Prorail notitie

Memo

Datum	30 maart 2020	Telefoonnummer	
Uw kenmerk		Status	definitief
Ons kenmerk/ID	-	Eigenaar	
Bijlage(n)			
Onderwerp	Resultaten scenarioanalyse spooroverkluizing Feyenoord Stadion

Overkluizing spoor

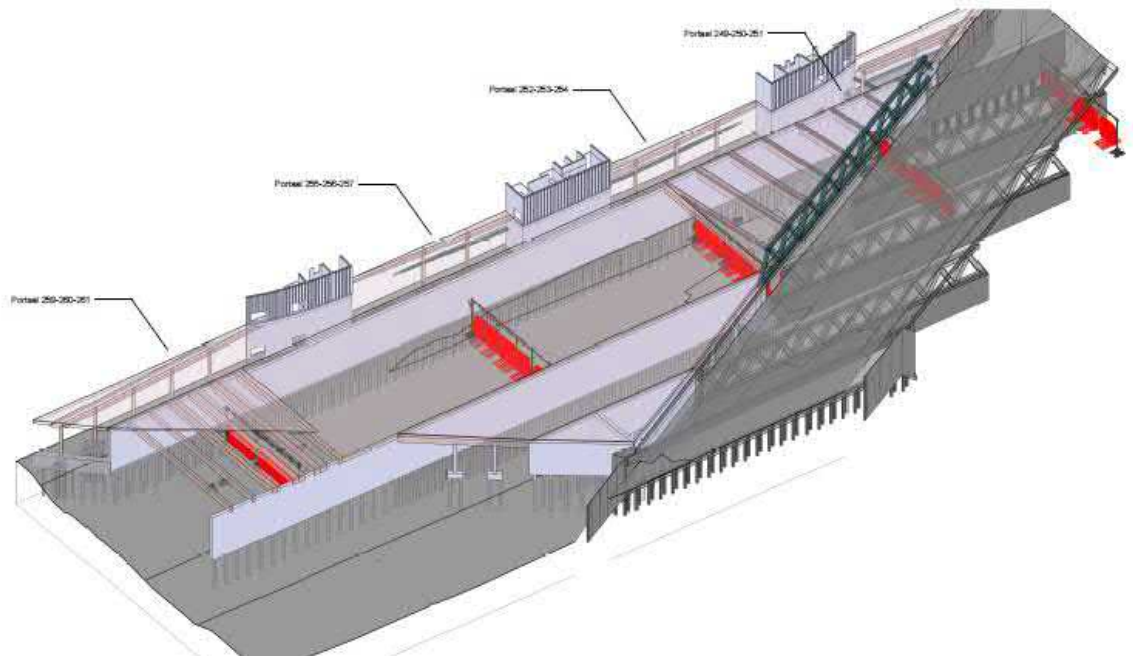
- De nieuwe overkluizing wordt gebruikt als voorplein voor het stadion Feyenoord. Het bestaande viaduct wordt gebruikt voor wegverkeer en langzaam verkeer.

- Het gesloten dek van de nieuwe spooroverkluizing sluit direct aan op het bestaande wegviaduct waardoor in de nieuwe situatie (nieuwe spooroverkluizing en bestaand viaduct) het spoor overdekt is over een lengte van maximaal:

- 249m aan de zijde van het stadion.
 - 160m aan de andere zijde.
- Het gesloten dek van de nieuwe spooroverkluizing komt op 8,93m boven bovenkant spoor². (maatgevende positie is onderkant balken in driehoek bij vakwerkligger). De onderkant van het bestaande wegviaduct ligt ca 1,28m lager dan de onderkant van de constructie van de nieuwe spooroverkluizing. De horizontale ruimte (driehoek) en verticale ruimte (hoogteverschil) tussen het bestaande wegviaduct worden volledig dichtgemaakt³.

- De nieuw te realiseren wand aan de zijde van het stadion is gesloten en heeft een lengte van 200 m. De totale lengte van de gesloten wand (nieuwe en bestaande wand) in de nieuwe situatie wordt 280m.

- De nieuw te realiseren wand aan de andere zijde blijft zoveel als mogelijk open. De totale lengte van de niet gesloten wand (nieuwe en bestaande wand) in de nieuwe situatie wordt 212m.
